現況検査により認められる状況の記録

令和5年6月22日	
NO	52
場所	雑壁 (MB部)
部位	W1 2 (非耐力壁)

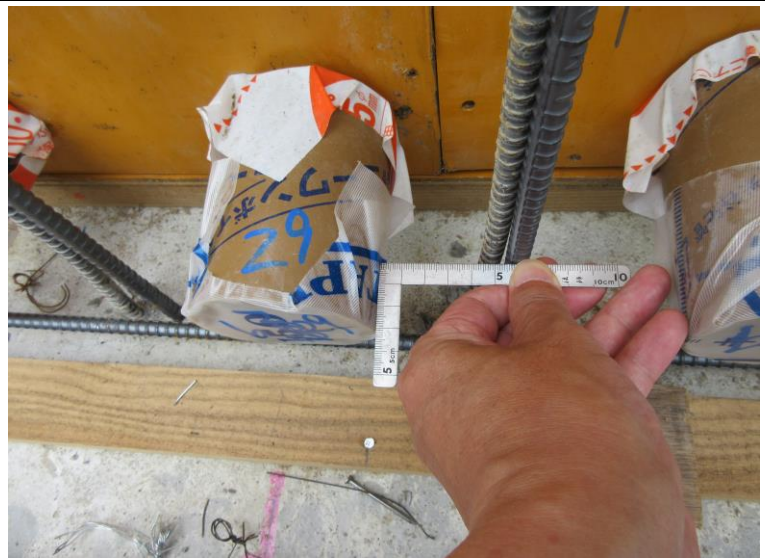
スリーブ貫通部廻りに鉄筋かぶり厚さ (20mm以上) の不足箇所があることを指摘。

上記指摘に関しては、その場にて是正が行われたことを確認済。

同上。上記の同様箇所に関しても適切に是正が行われたことを確認済。
